Spett.le
COMUNE DI TOVO DI SANT'AGATA
Via Retta, 6
23030 TOVO DI SANT'AGATA (SO)

Oggetto: *correzione errore materiale carta PAI/PGRA, carta di fattibilità e carta dei vincoli (tavole 3 e 4, 5 e 6 e 7 della Componente Geologica al PGT)*

Figura 1: stralcio Carta PAI/PGRA con evidenziato in giallo il poligono avente ERRATA classificazione

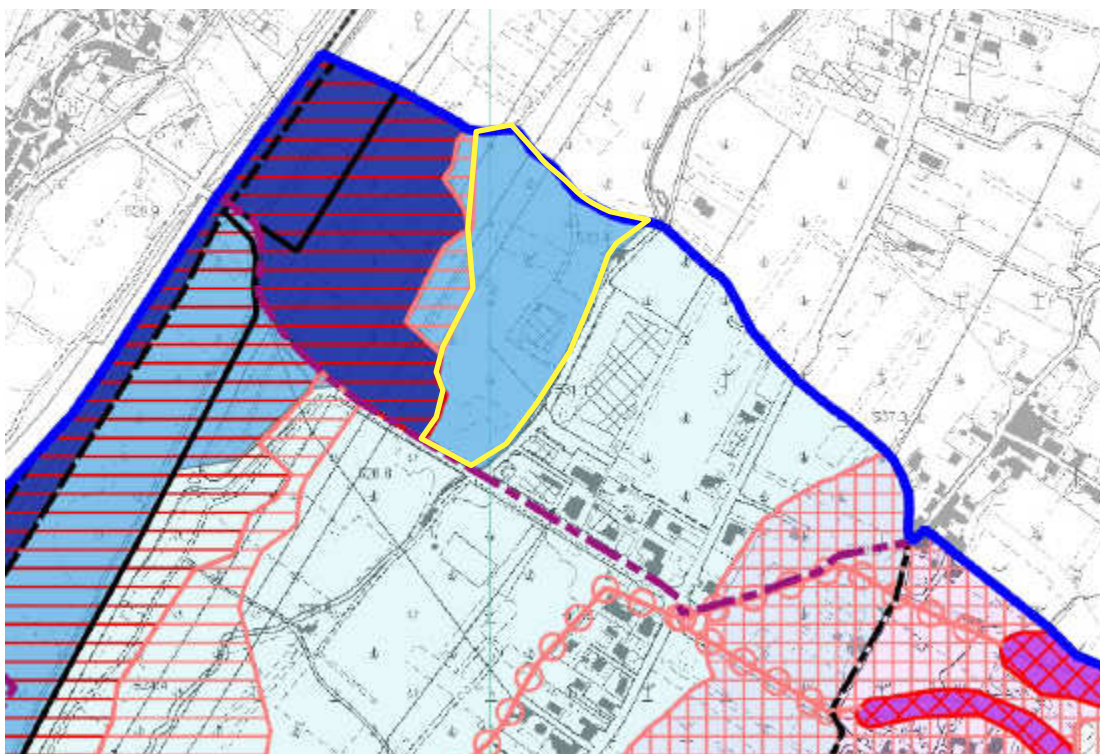
Nella carta PAI/PGRA, il cui stralcio è di seguito riportato, **erroneamente non è stata attribuita** al poligono evidenziato di giallo la ri-classificazione derivante dallo studio idraulico di dettaglio dell'ing Raffaella Begnis (alla figura della pagina successiva), che definisce una pericolosità bassa.

Figura 3: stralcio della Carta di Fattibilità con evidenziato in giallo il poligono con ERRATA classificazione

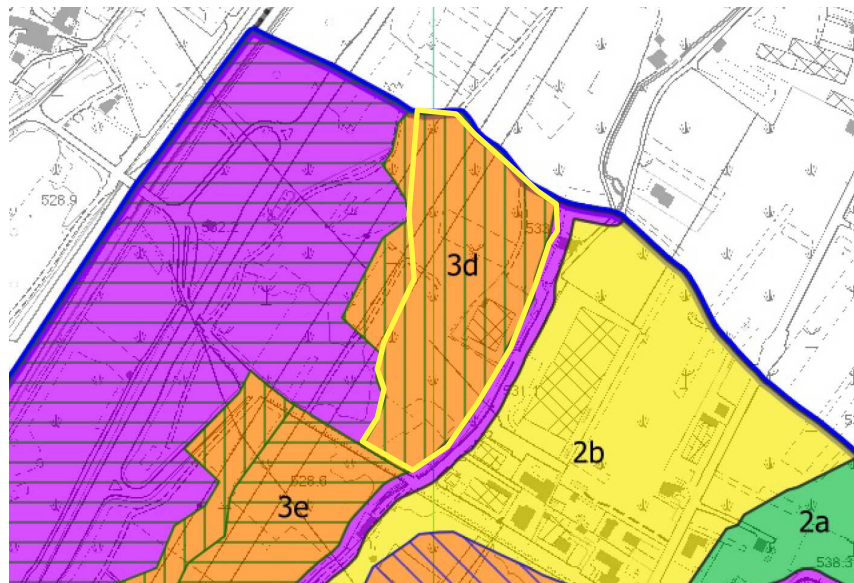
Lo sbaglio sulla Carta PAI/PGRA è stato poi reiterato nella Carta di Fattibilità, nella quale al suddetto poligono è stata quindi erroneamente attribuita una classe di fattibilità 3d (anziché 3e), come evidenziato alla figura seguente.
